MODIFICATION SIMPLIFIEE N°2 DU PLU

DE TERRASSON-LAVILLEDIEU

NOTE DE PRESENTATION

Emplacement réservé n°24 au « Coutal »:

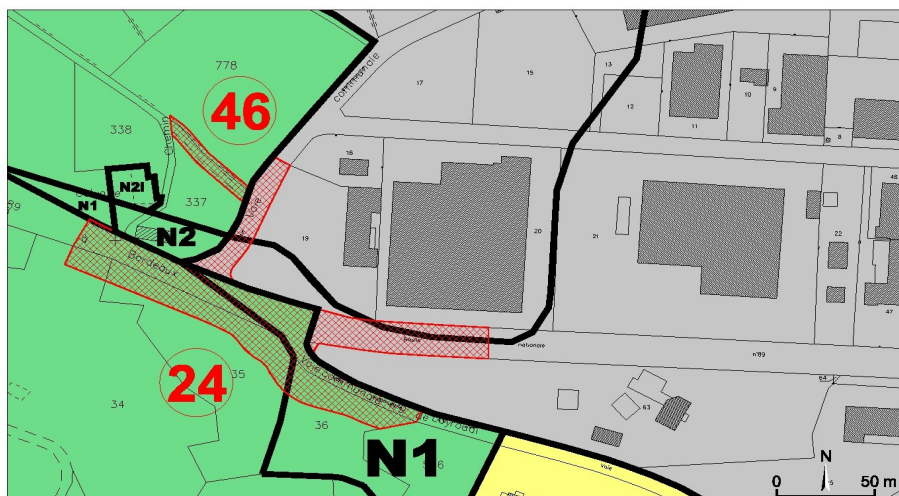
Cet emplacement réservé n°24 prévu pour implantation d'un giratoire reliant la RD6089 à la Zone Industrielle du Coutal est à réduire afin qu'il n'empiète plus sur la parcelle BZ n°19 où est situé un entrepôt artisanal et commercial.

La liste des emplacements réservés annexée à la présente note est rectifiée en conséquence.

Emplacement réservé n°47 à « La Morélie » :

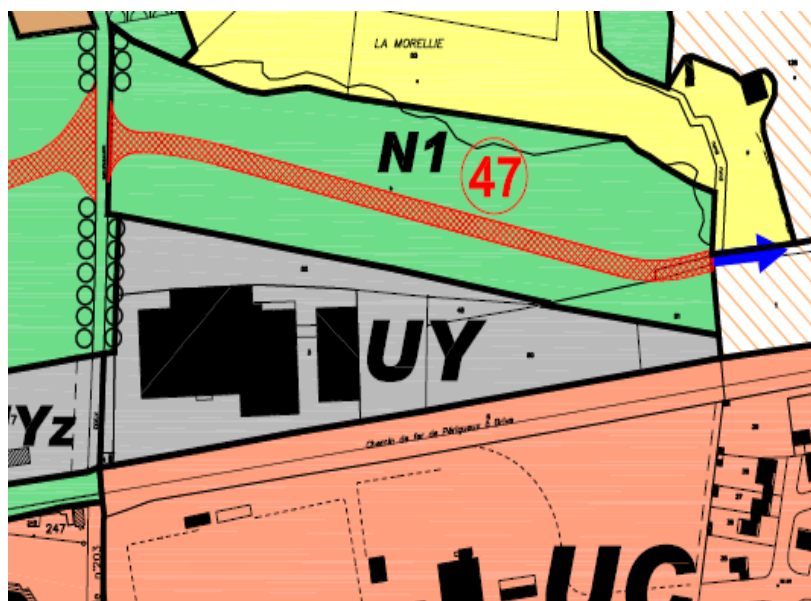
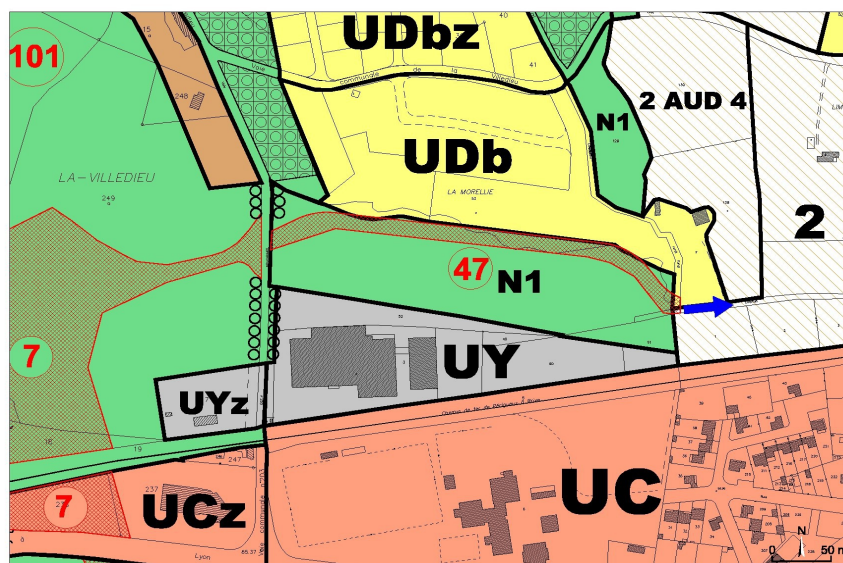
Le tracé de cet emplacement réservé est rectifié afin de tenir compte de la révision allégée lancée par la commune pour permettre l'extension de l'entreprise FRUISEC.

La liste des emplacements réservés annexée à la présente note est rectifiée en conséquence.

1/ Emplacement réservé n°40 à « Bellevue » :

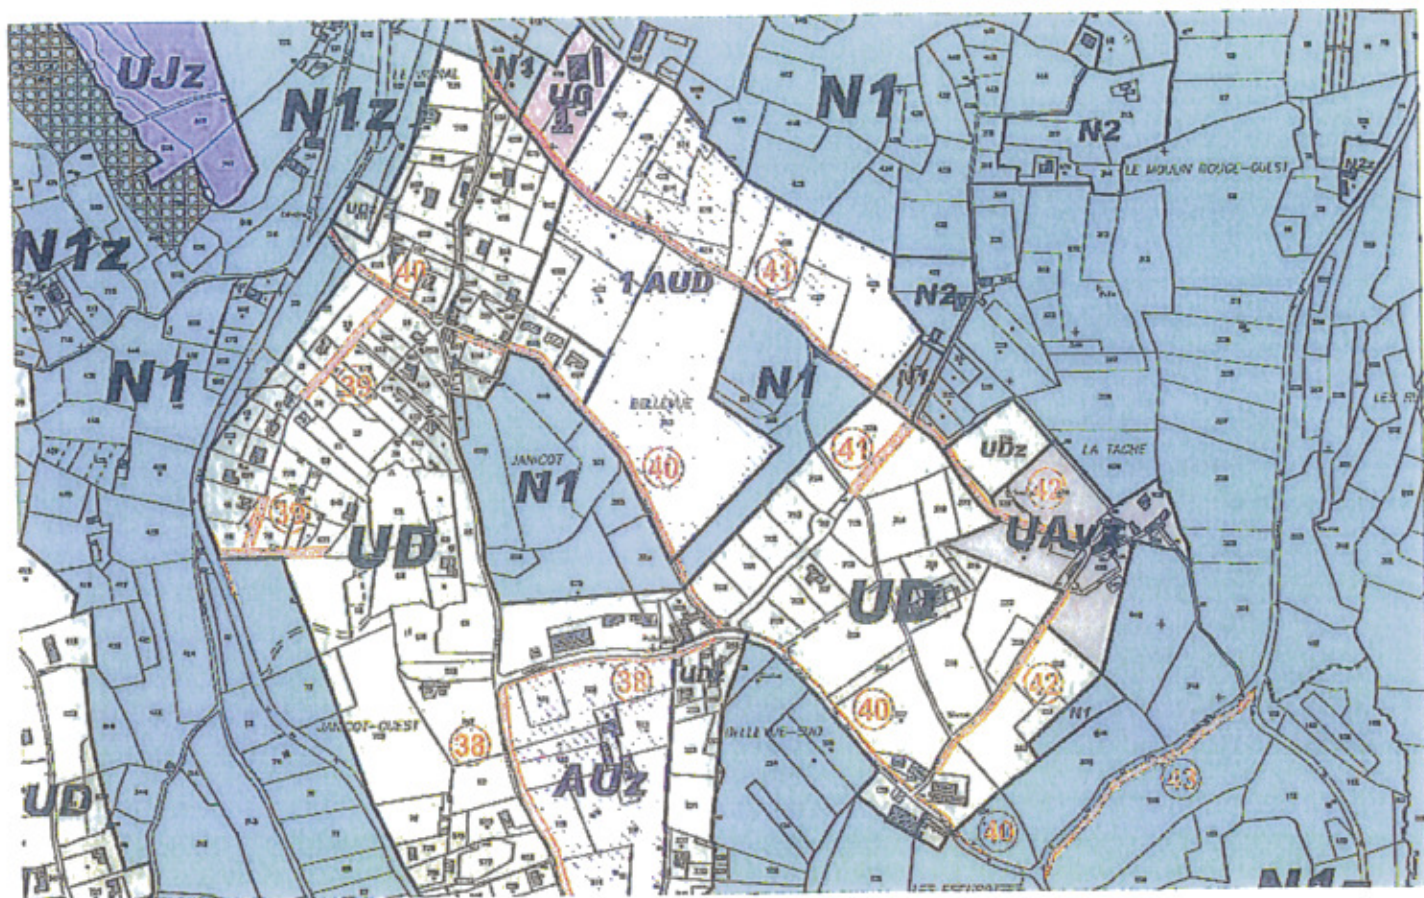
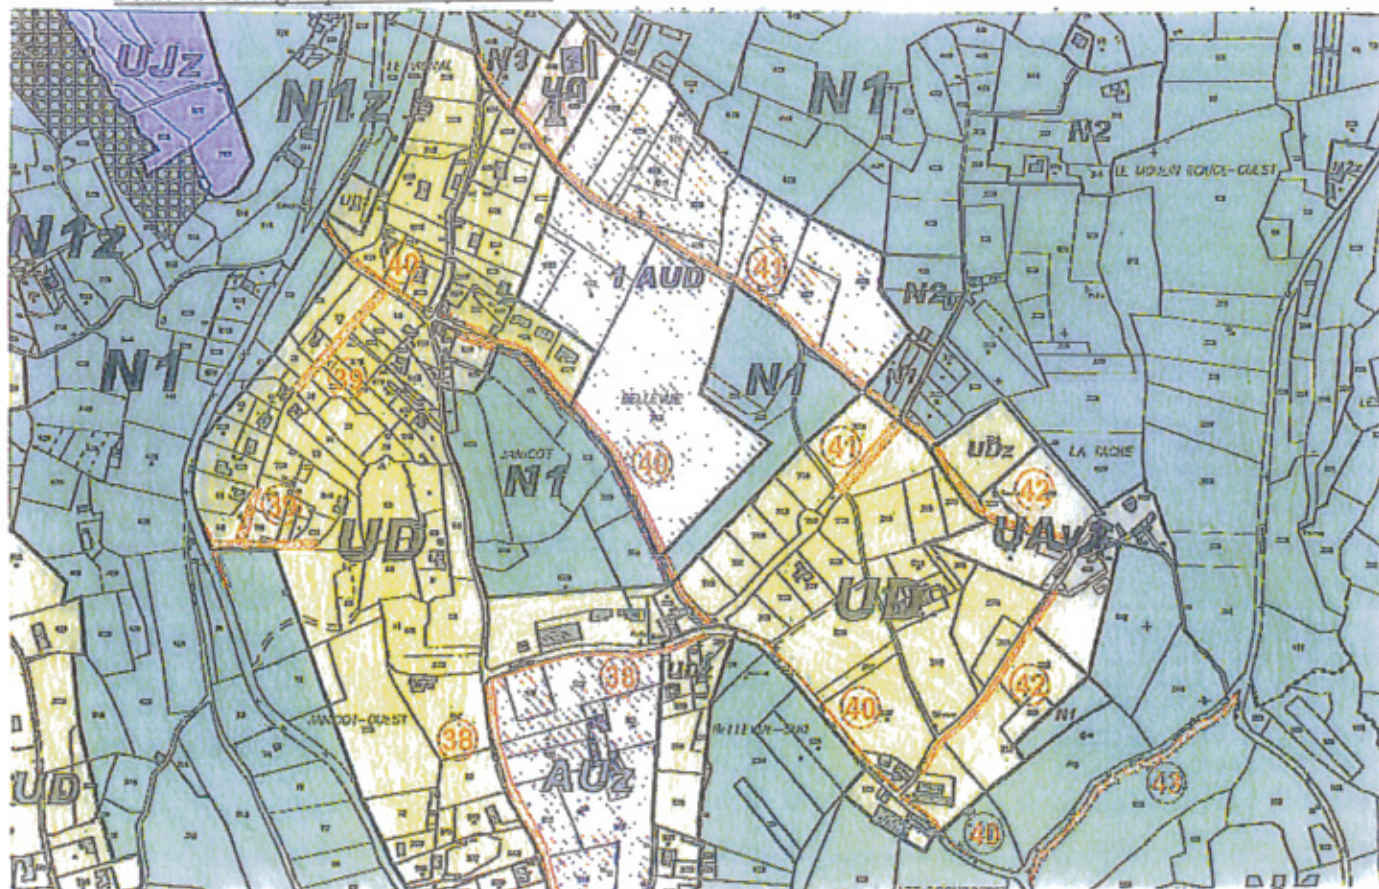
Cet emplacement réservé n°40 reliant « Janicot » à « Bellevue » est à déplacer car mal positionné sur le plan.

En effet actuellement l'emplacement réservé est positionné dans sa quasi totalité sur des parcelles situées en zones urbaines du PLU alors qu'il conviendrait, au vu de la topographie des lieux, de prévoir une partie dans la zone naturelle N1 située de l'autre côté du chemin rural, lieu-dit Janicot.

La surface avant modification était de 2670 m² et la nouvelle surface est de 2722 m².

L'emplacement réservé doit être modifié afin d'être plus réaliste avec les lieux et suite à la procédure d'aliénation d'une partie du chemin rural en cours. Il convient ici d'arrêter l'emplacement réservé aux parcelles n°123 et 124 (future limite du chemin rural).

La liste des emplacements réservés annexée à la présente note est rectifiée en conséquence.

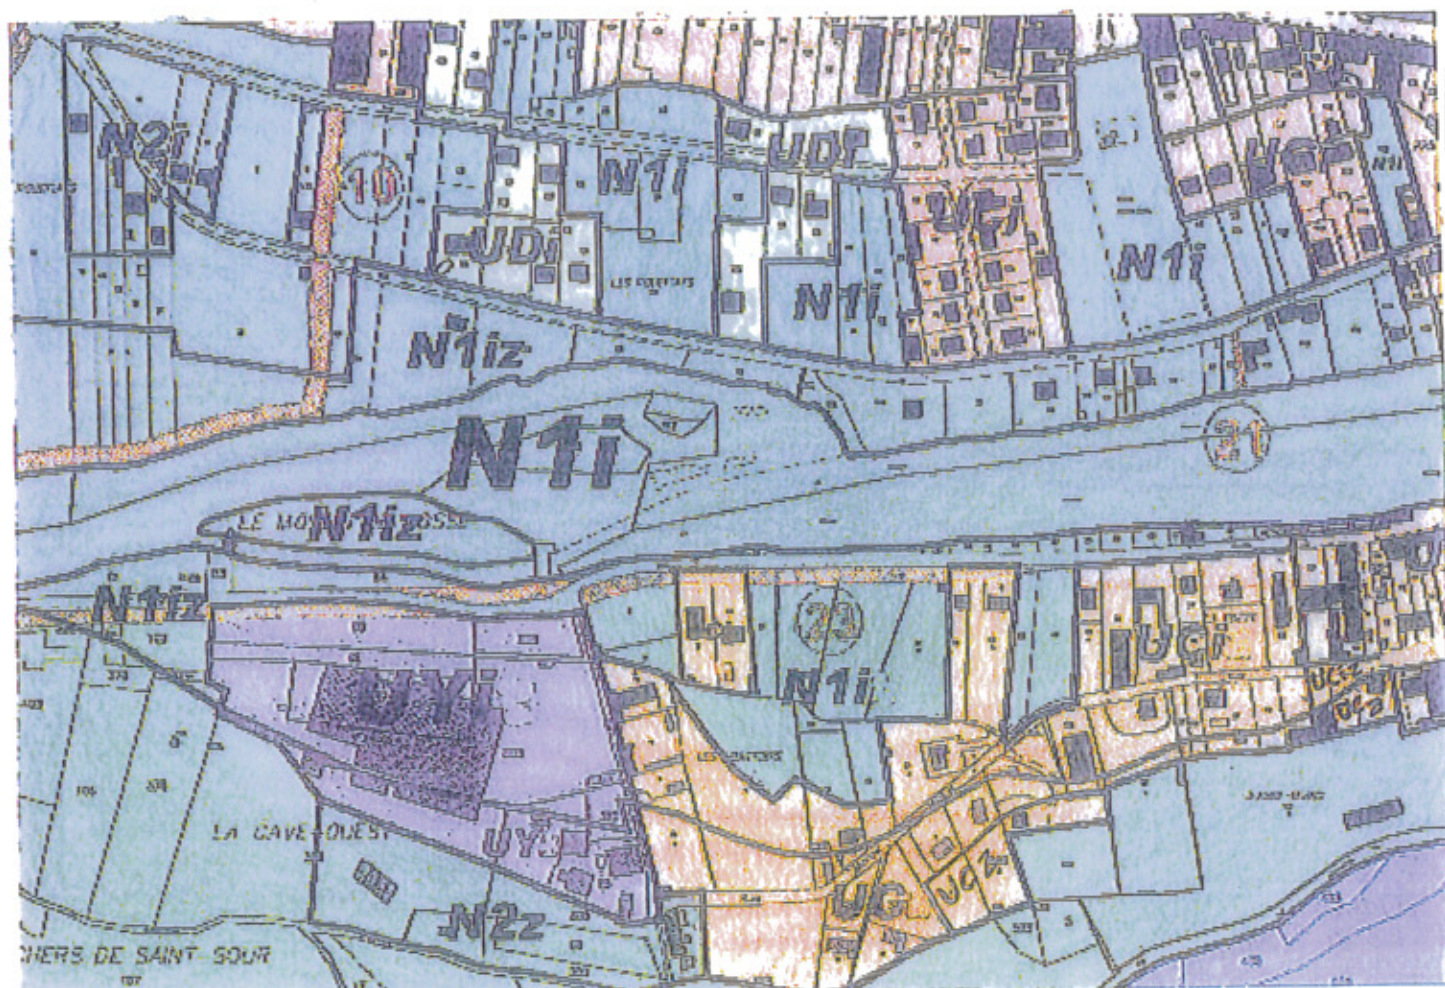
Il s'agit ici de mettre en adéquation le plan de zonage du PLU avec la Zone de Protection du Patrimoine Architectural Urbain et Paysager (ZPPAUP). En effet, il convient de supprimer le « z » (indiquant que les parcelles sont en ZPPAUP) des zones Uyz,Uyiz,N1iz,UCz et UCiz situées aux lieux-dits « Les Abbatoirs », « La Barre », « Jeanne d'Arc » et « la Cave » et l'ajouter à contrario aux deux zones UC et UCi concernées par la ZPPAUP.

3/ Limite de constructibilité à la Croix Est :

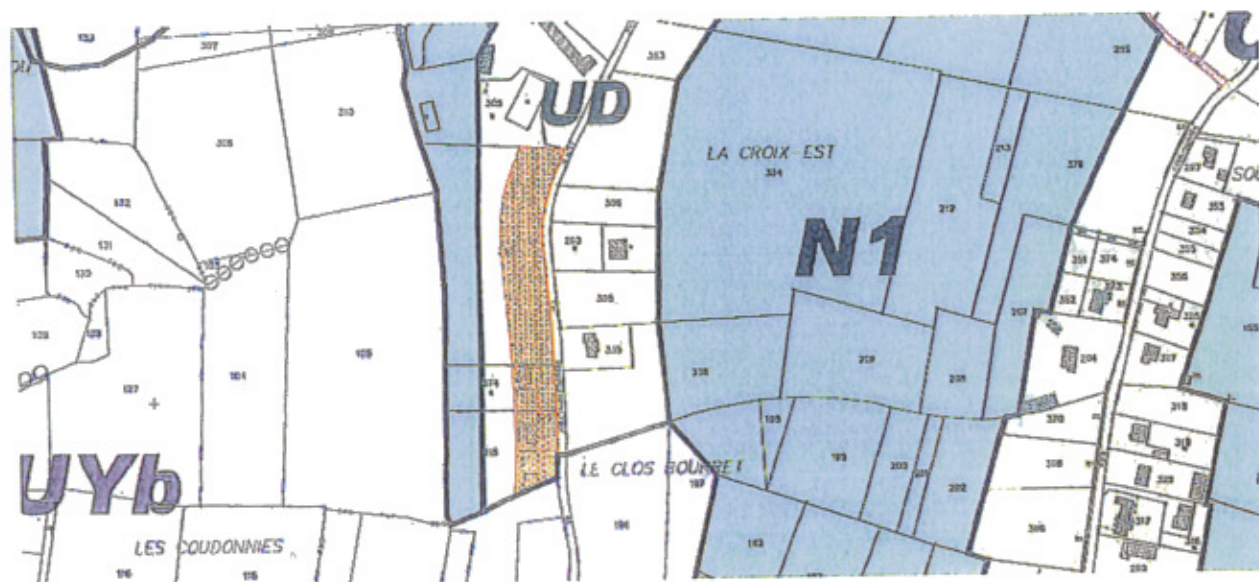
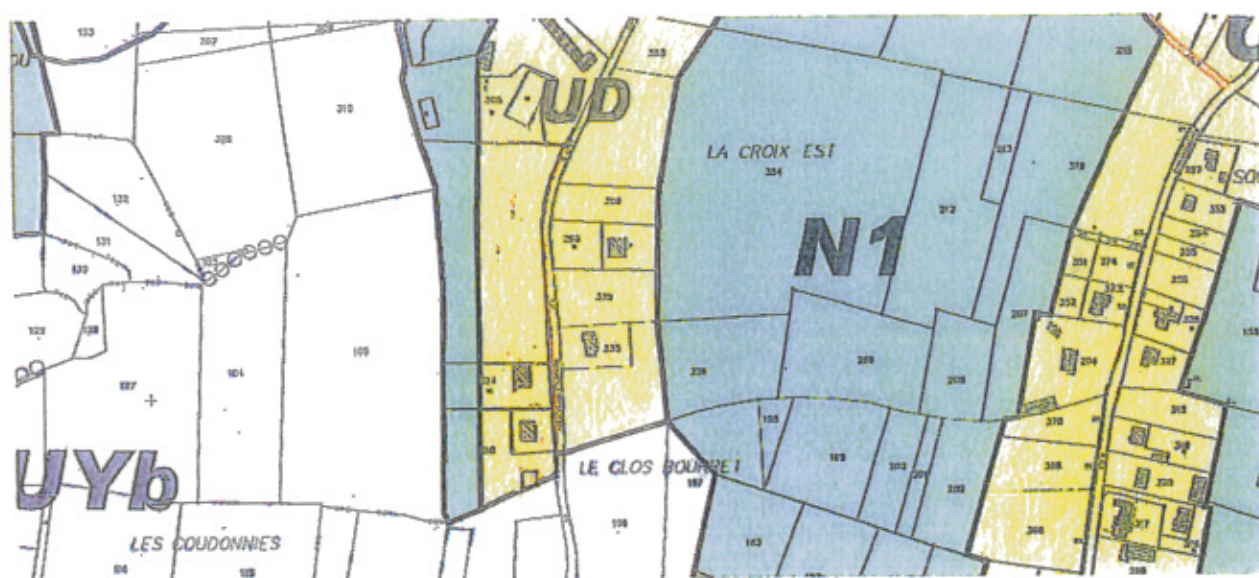
La limite de constructibilité indiquée au plan de zonage au lieu-dit « La Croix Est » à Terrasson, limite fortement les possibilités d'extension ou l'implantation d'annexes aux maisons d'habitations existantes.

Il convient donc de la supprimer, étant entendu que la zone N1 qui jouxte la zone UD délimite parfaitement et éloigne suffisamment la future zone d'activités des Coudonnies des habitations existantes.
